ADENDA 02
CONVOCATORIA PÚBLICA No. 08 DE 2019
RESPUESTA A OBSERVACIONES Y ACLARACIONES A LOS TERMINOS DE LA PRESENTE
CONVOCATORIA
21 de Agosto de 2019

CONTRATAR LA COMPRA DE EQUIPOS BIOMÉDICOS PARA LOS SERVICIOS DE UCI ADULTO, PEDIÁTRICA, UNIDAD DE QUEMADOS ADULTO, PEDIÁTRICA, DE LA SUBRED INTEGRADA DE SERVICIOS DE SALUD NORTE E.S.E. EN LA USS SIMÓN BOLÍVAR

Numeral 4.1.3

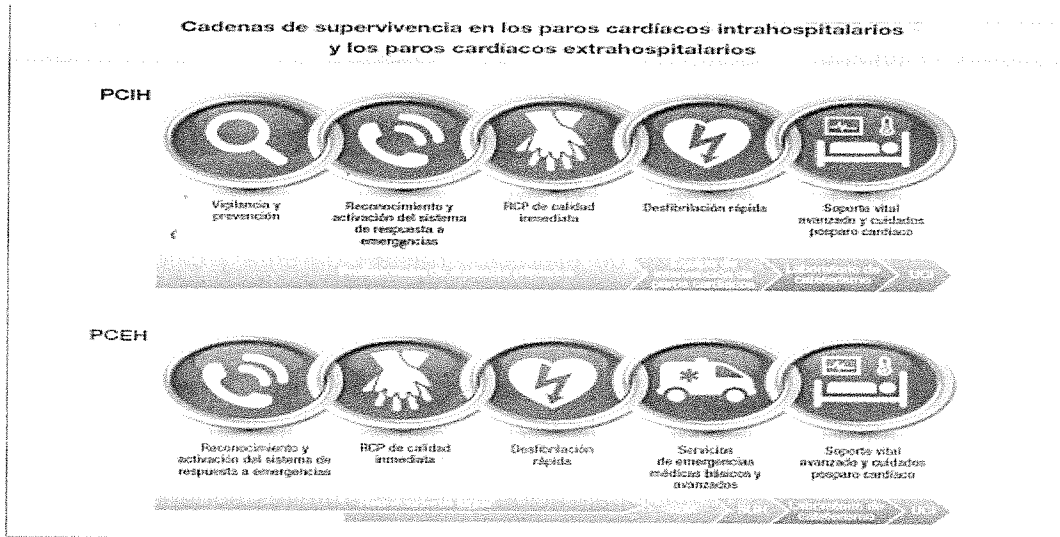
Se solicita a la entidad se aclare que es un funcionamiento Asincronico
